Asunto: Respuesta a Nota DRCC-1285-2024 de 06 de noviembre de 2024.

Por este medio entregamos Ampliación de Información del Estudio de Impacto Ambiental Categoría I titulado "**Planta de Generación Fotovoltaica, Santa Cruz Solar" F2**", a en el Sector entre Las Guabas y Pan de Azúcar, Corregimiento de Coclé, Distrito de Penonomé, Provincia de Coclé; República de Panamá. En lo referente a nota a DRCC-1285-2024 de 06 de noviembre de 2024; que se solicita ampliar la siguiente información:

Estudio de Impacto Ambiental- Categoría I;
“Planta de Generación Fotovoltaica, Santa Cruz Solar” F2

Hoja Cartográfica 4141_III_SW Nombre de Hoja El Gago Serie E862, escala 1:25,000

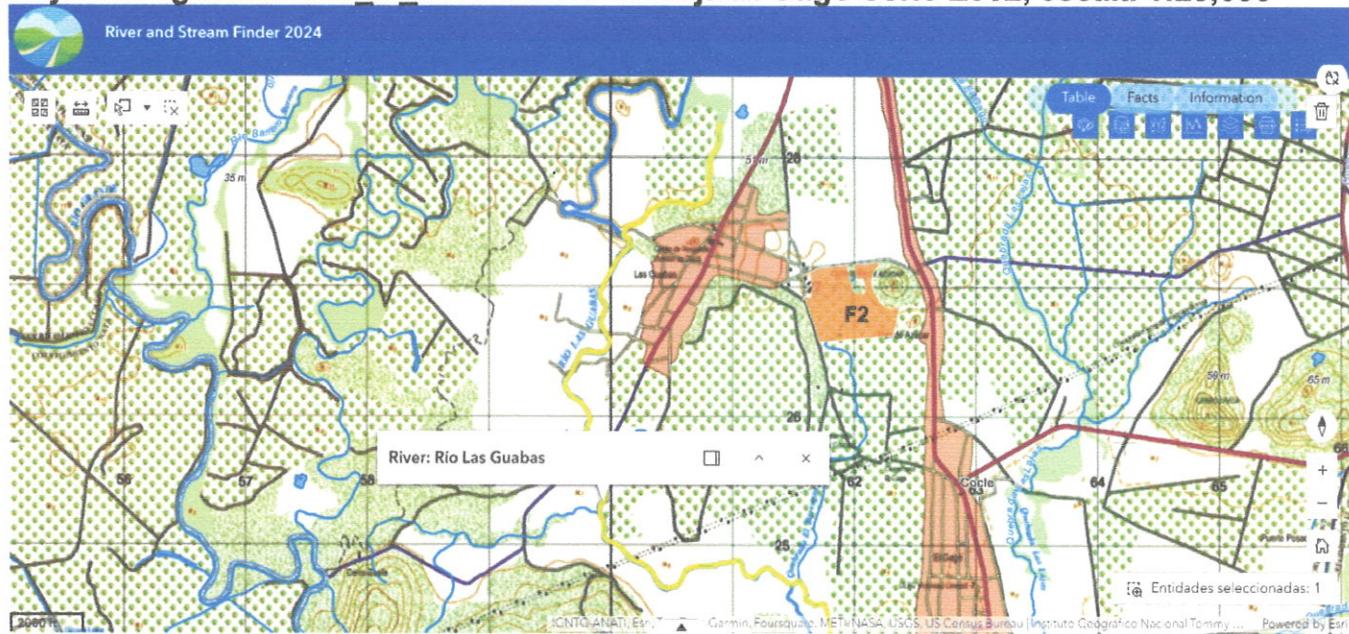
5. De acuerdo al informe técnico SOSH-167-2024 de la Sección Operativa de Recursos hídricos la quebrada El Barrigón es tributaria del Río Coclé del Sur y no de Río Las Guabas como lo describe en el EsIA en las páginas 14, 76 y 154. Por lo que en base a las recomendaciones de este informe técnico se solicita al promotor revisar dicha descripción y realizar las adecuaciones u aclaraciones correspondientes concerniente a lo descrito en la Hidrología.

R: Para la descripción hidrológica se utilizó para homologación técnica cartográfica la información provista por la Hoja Cartográfica 4141_III_SW El Gago (2011) Serie E862, escala 1:25,000 del Instituto Geográfico Nacional Tommy Guardia donde se indica claramente que la fuente hídrica corresponde a Río Las Guabas, teniendo en cuenta que la hoja cartográfica anterior 4141-III Antón (1993) escala 1:50,000 si se menciona al norte del proyecto el Río Coclé del Sur, consideramos que históricamente la fuente se ha llamado Coclé del Sur hasta su proximidad al poblado de las guabas pero se actualizó en las hojas cartográficas más recientes el nombre de esta sección del cuerpo de Agua por lo que esto sería más que todo una cuestión de forma más no de fondo técnico teniendo en cuenta que el Departamento de Cartografía y Sistemas de Información Geográfica del Instituto Geográfico Nacional Tommy Guardia es el "responsable de la confección de mapas topográficos, urbanos, temáticos y de otros productos, que forman parte de la base cartográfica oficial del país"¹ y que "El Instituto Geográfico Nacional "Tommy Guardia" es la agencia cartográfica nacional de Panamá, se encarga de realizar actividades en geografía, cartografía y ciencias afines, para proveer información de utilidad en los proyectos de desarrollo socioeconómico del país".²

Se incorporan las debidas comparaciones de ambas hojas cartográficas para un mejor entendimiento a manera didáctica y se anexan ambas hojas cartográficas.
